TT 2000 og Advance 4000 til 230/6 volt via transformer.

TT 2000 og advance 4000 styremodulet kan nemt ændres til 230/6 volt via transformer*.

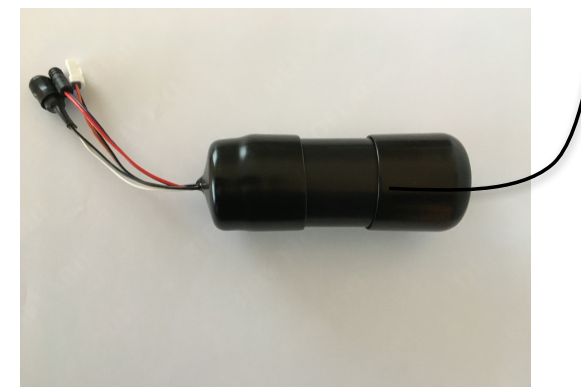
Styringsmodul adskilles ved at demontere de to propper i hver ende, batterimodulet trækkes ud.

Ledning klippes ved batteri og der splejses en ledning på ledning fra styring.

Den splejsede ledning føres gennem et "minimal" hul i endeproppen (den prop uden elektronik), splejsningen skal beskyttes/være inde i holder/rør. Eventuel forsegling af ledningsgennemføring i prop kan foretages ved at fylde silikone (syrefri) indvendigt i prop (skal ikke overfyldes kun sikre en tæt gennemføring).
